Prosjekt 10776 - Oslo Politidistrikt, hundetjenesten, Spesialgarasje

OP- Hundetjenesten haraldrudvn 12 E Grunnundersøkelser

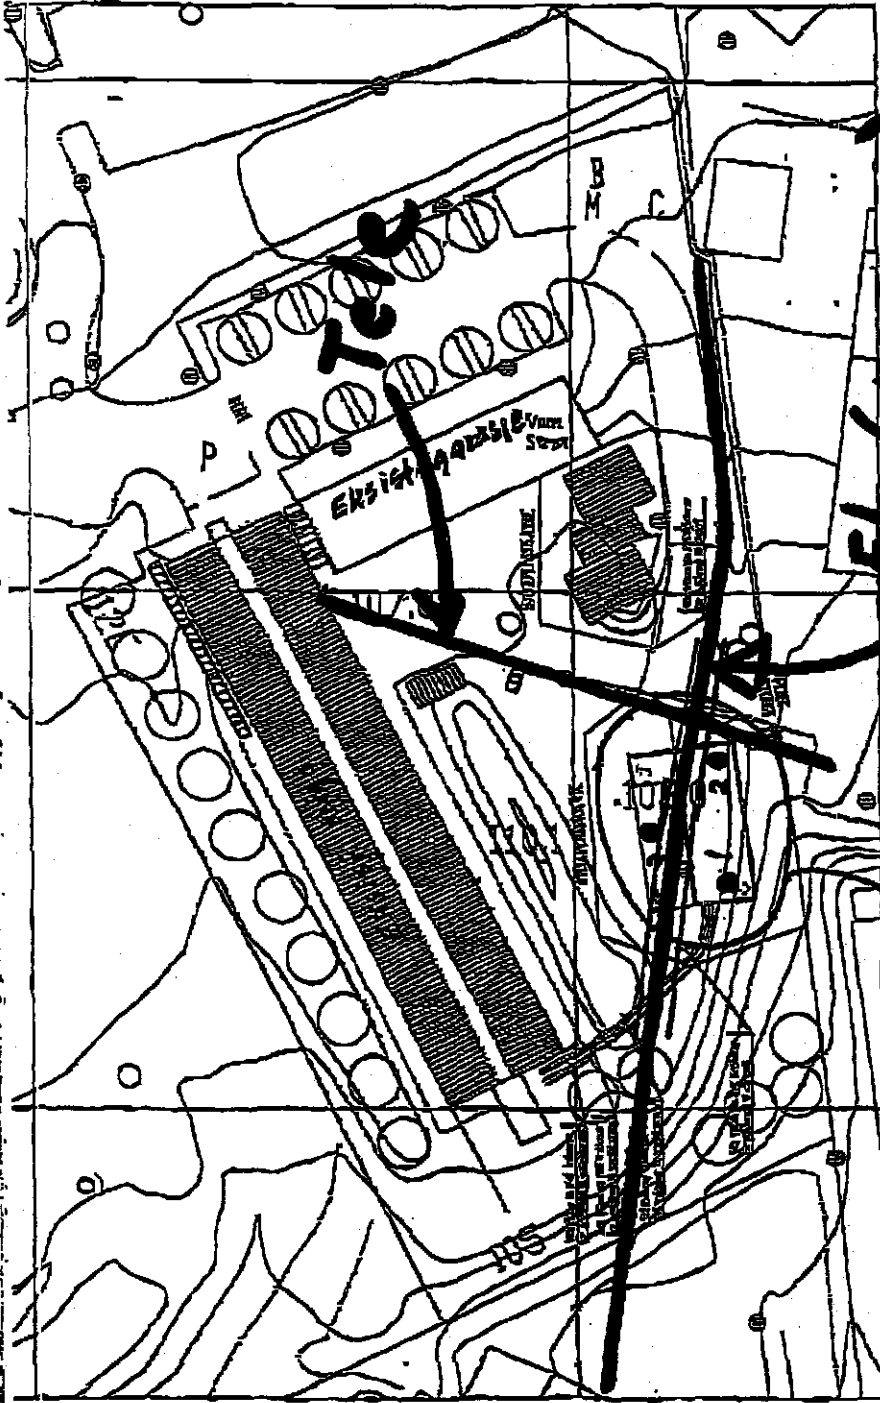
Det viser seg at det går en kabelgrøft med 9 høyspentkabler under det planlagte bygget. I tillegg går det en telekabel under hjørnet på bygget. Det kan også være private kabler som ikke vi har oversikten over pr nå (hundepatruljen?).

Vi viser til vedlagte skisser som grovt viser beliggenheten av ledningene.

Dersom det skal utføres grunnundersøkelser, kan det være aktuelt å frigrave kabelgrøften først. Alternativt angir Bravida en sikkerhetssone på stedet som vi må holde oss unna. Børpunktene kan da få en u hensiktsmessig plassering i forhold til byggets beliggenhet.

Vi tviler på om det tillates bygget før kablene evt legges om.

Haraldsvej 12 E. Alnabro

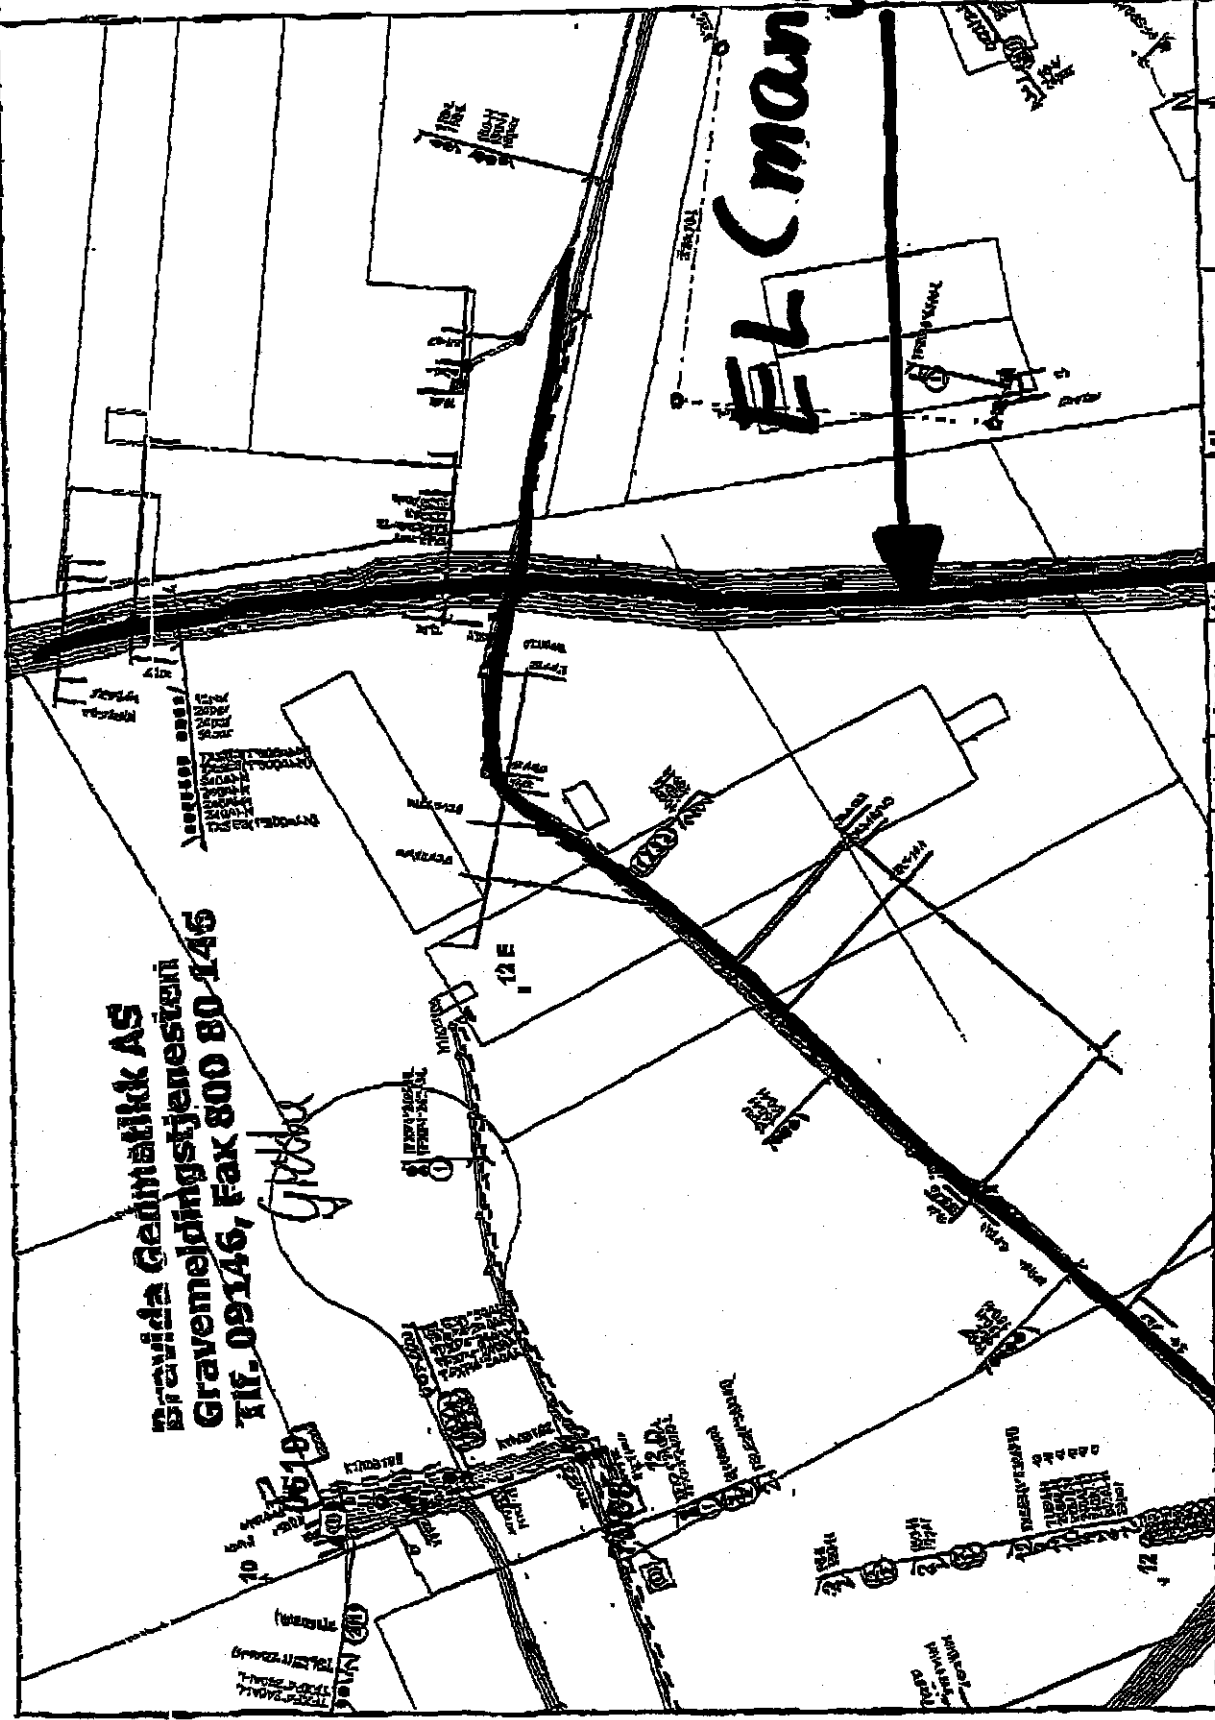
Borplan:

- 3 stk skovlunger med
tr. ca. 5m
- 1 totalsondering i
borlet nr. 3
- evt. vingeboering
under eller resultat
fra skovlunger og totalsond.

Ud specialgarage og lager som
det ønskes gennemundersøgt for.

Hafslund
Vibæk
branda telo. høyspent
pøtli hunde patrulje

77 EL (mange)
